改善箇所説明図

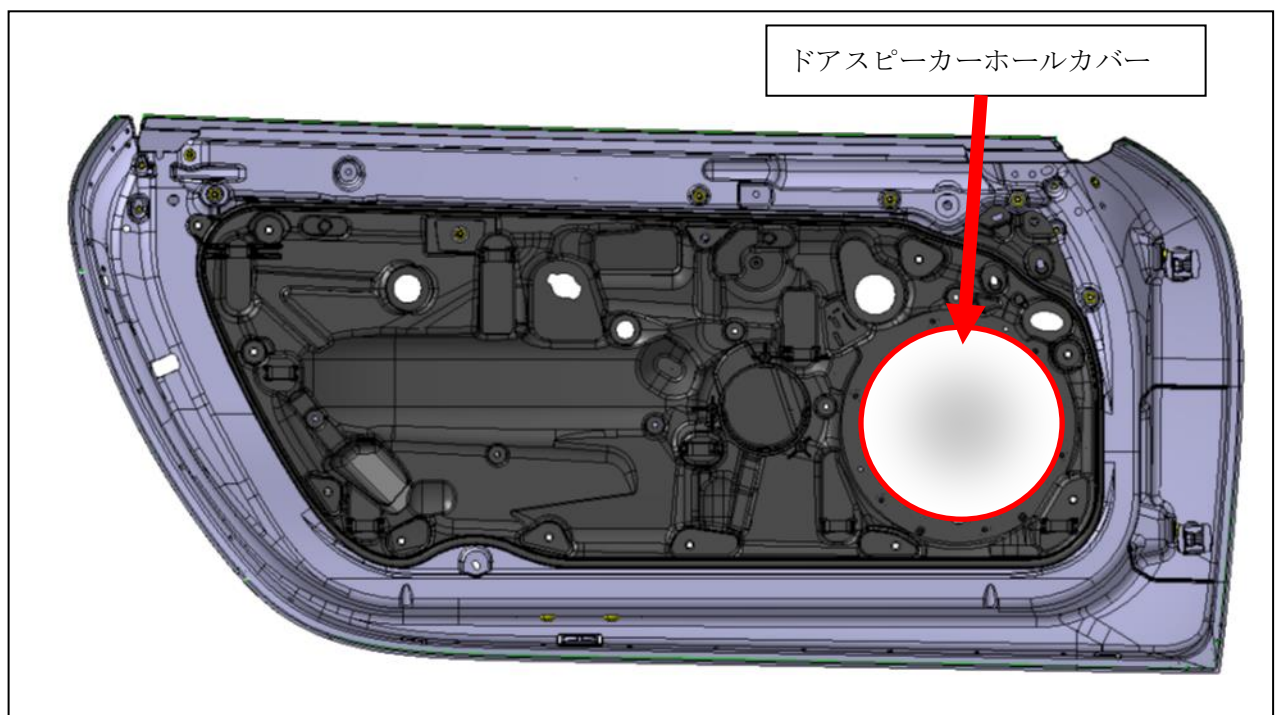
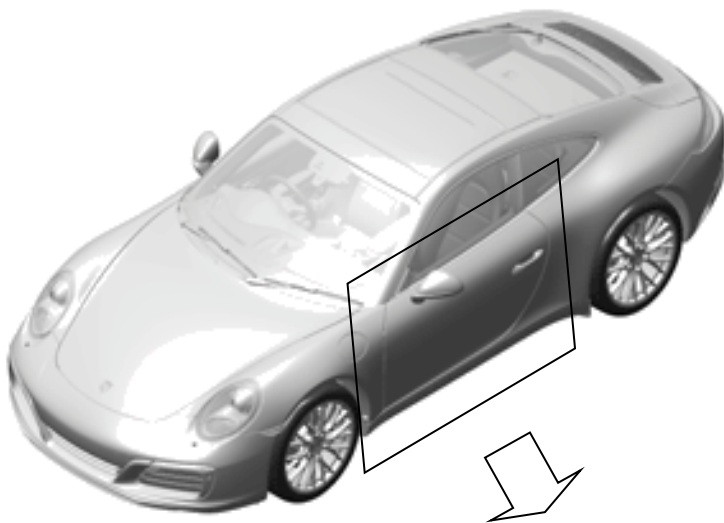
基準不適合発生箇所

ドアスピーカーホールカバーにおいて、製造時の部品リストが不適切なため、当該カバーが組み付けられていないものがある。そのため、側面衝突時にドア内部のエアバッグセンサーが正しく作動せず、最悪の場合、サイドエアバッグが作動しないおそれがある。

改善措置の内容

全車両、左右ドアスピーカーカバーの有無を点検し、組み付けられていない場合には当該カバーを追加する。
